京都大学複合原子力科学研究所 研究用原子炉(KUR)
標準応答スペクトルに基づく基準地震動S_sの評価等

(コメント回答)

コメント回答

振幅包絡形の経時特性 (M=7.0、Xeq=10km)

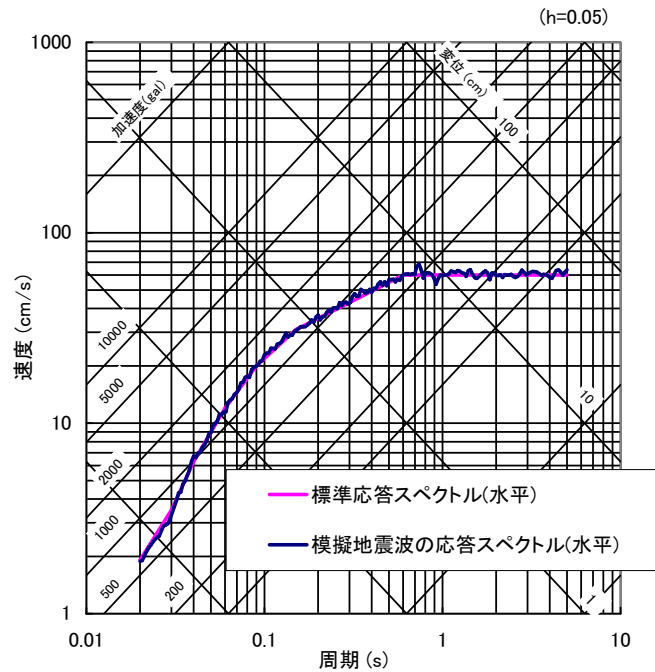
コメント日	コメント内容	備考
第430回審査会合 令和4年2月4日	標準応答スペクトルに適合する模擬地震波策定過程における振幅包絡形についてはMj7.0を想定して評価すること。	P2～P10
第430回審査会合 令和4年2月4日	検討用地震としての上町断層帯の新知見の反映による影響について説明すること。	P11～P14

模擬地震波策定のためのNoda et al.(2002)の振幅包絡線の経時特性(M7、Xeq10km)と模擬地震波の適合性の判定基準

M=7.0、Xeq = 10km

継続時間 (s)	振幅包絡線の経時変化(s)		
		t _B	t _C	t _D
水平	29.8	3.7	16.3	29.8
鉛直	29.8	3.7	16.3	29.8
